核能一廠用過核燃料中期貯存計畫

台灣電力公司
115 年 7 月 2 日

(四) 環境部環境影響評估監督現勘意見辦理情形

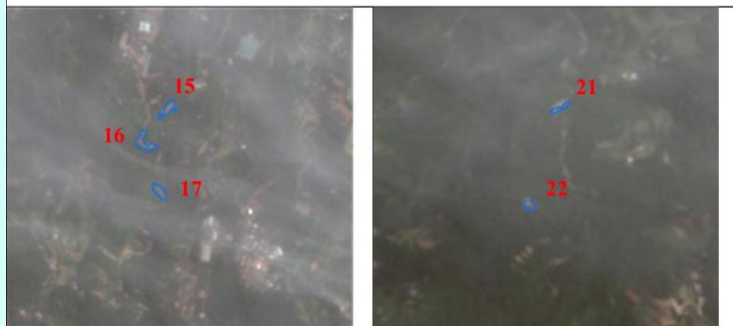
5. 本開發案衛星影像變異點之編號15、16、17、21及22因地點無路可達確認現場狀況，請補充說明各點影像後續變化情形。

遵照辦理，有關左述106年下半年發現之5處變異地（編號15、16、17、21及22），原始崩塌面積總計為16,002平方公尺，係透過前後期衛星影像之標準化植生指數（Normalized Difference Vegetation Index, NDVI）進行判釋，其原理利用植物對不同波段光線之反射特性差異進行識別。經持續以衛星影像之相同區域範圍進行比對，107年上半年僅餘1處變異地面積為517平方公尺(如圖紅框所示)；再與107年下半年之衛星影像比對，已無發現崩塌之區域，故判定該區域已恢復植被覆蓋且無持續崩塌。
